PROCÉDURE DE SERVICE

RÉFÉRENCE : FSA 202603

OBJET : Problème avec le faisceau de câbles du chauffage à grille FSA TYPE : Notification client

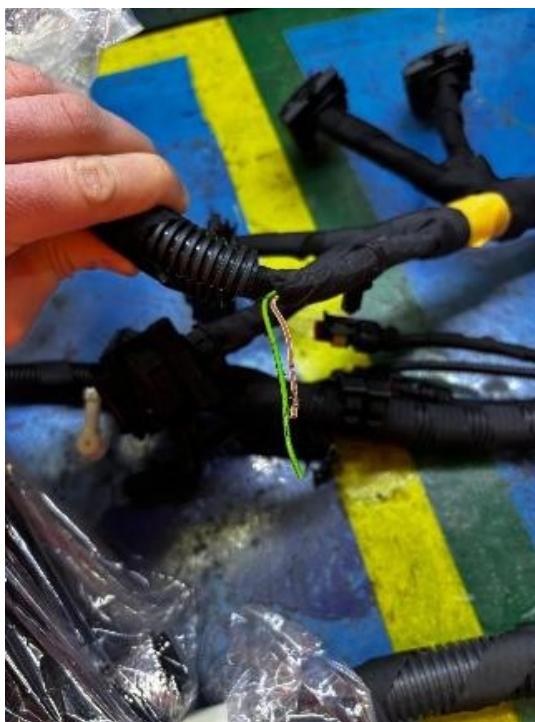
Dans les véhicules F-Max Gen 2, si le câblage du chauffage à grille vers le chauffage à grille était court et tendu, cela entraînait le déboîtement des bornes à broches. Le kit d'entretien numéro TC46-14293-AAA sera appliqué conformément aux mesures d'entretien définies ci-dessous.

2. Retirez le connecteur du relais du chauffage de la grille dont le code C est « C1E604 ».

3. Veuillez retirer la goupille.

4. Le kit de raccordement (TC46-14293-AAA) sera utilisé lors de l'intervention.

5. Veuillez couper le câblage (12A690) indiqué ci-dessous, en veillant à ne pas le couper au même endroit.

6. Une borne supplémentaire sera connectée au câble jaune/violet du 12A690 à partir du câblage de la fente 2 du connecteur.
